MUISTUTUS
29.4.2025

Kaupunkirakennelautakunta

MUISTUTUS NISULANKADUN JA KESKIKADUN KATULIITTYMÄN KATUSUUNNITELMAN MUUTOKSESTA

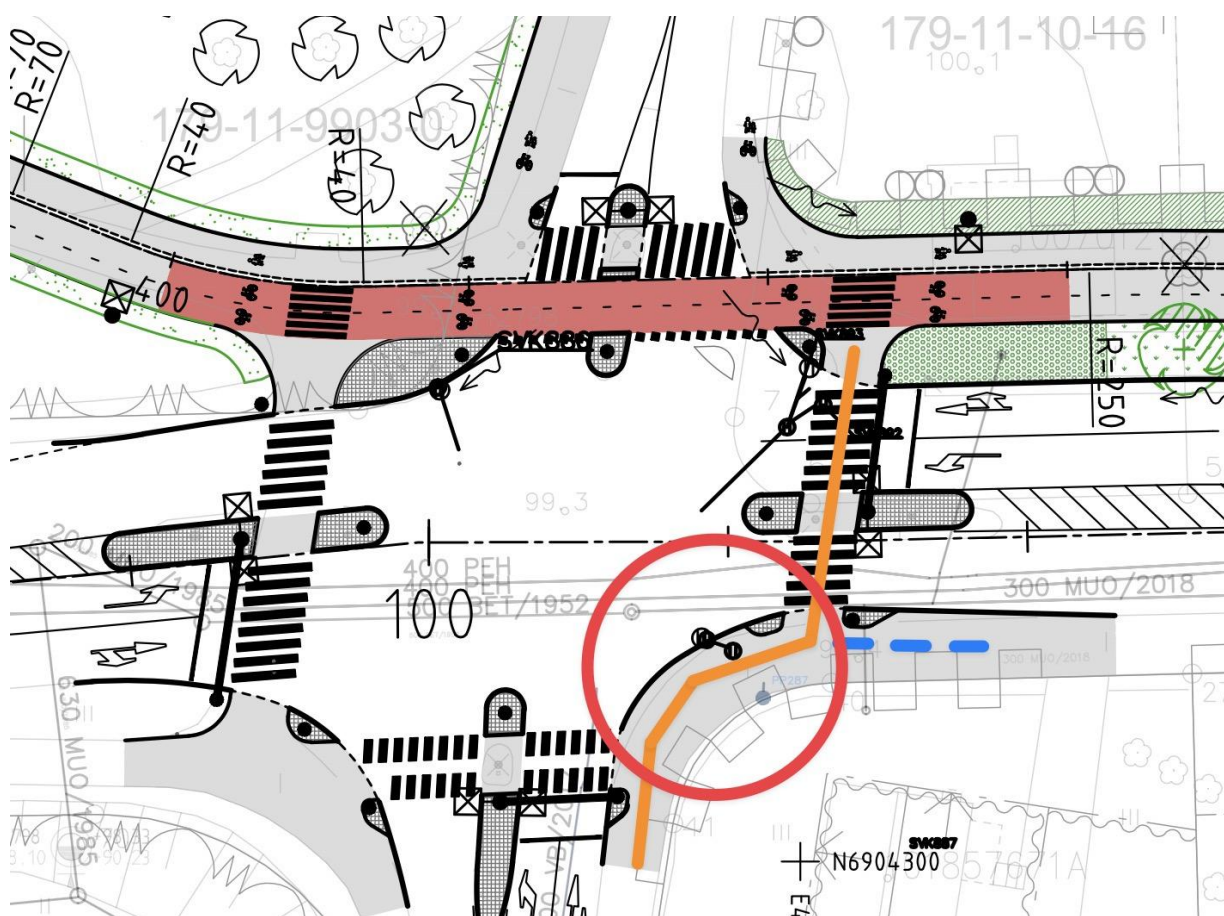
Suunnitelma tuo pyöräilyn näkökulmasta vain pientä parannusta Nisulankadun, Keskikadun ja Viitaniementien risteyksen järjestelyihin. Risteyksen olennaisimmat ja pyöräilijöiden turvallisuuteen negatiivisesti vaikuttavat ongelmakohdat säilyvät jokseenkin ennallaan.

Etenkin kaakkoiskulmauksessa oleva merkittävä näkemäongelma on säilymässä, vaikka yhdistettyä pyörätietä ja jalkakäytävää ollaankin hieman leventämässä nykyisestä.

Keskikadulta tulevan pyöräilijän ajolinja on merkitty oranssilla. Pyöräilijä on vähän matkaa selin samasta suunnasta tulevan, Rajakadun suuntaan kääntyvän ajoneuvon kanssa. Sinisellä katkoviivalla on merkitty ajolinja, jota moottoriajoneuvon kuljettaja saattaa olettaa pyörällä liikkuvan käyttävän – vaikka pyöräilijä olisi menossa Nisulankadun ylitse. Näkemäongelma-alueita on merkitty punaisella.

Kulmauksissa Nisulankatu–Viitaniementie ja Nisulankatu–Keskikatu ajoradan kaarresäteitä voisi tiukentaa vielä lisää, jotta suojaetelinjausta voitaisiin tuoda lähemmäs risteysaluetta. Tämä suoristaisi pyörätien ajolinjaa ja parantaisi turvallisuutta. Kaarresäteitä voisi tiukentaa risteysalueella muutoinkin. Tällä madallettaisiin ajonopeuksia ja lyhennettäisiin suojaetäitä turvallisemmiksi.
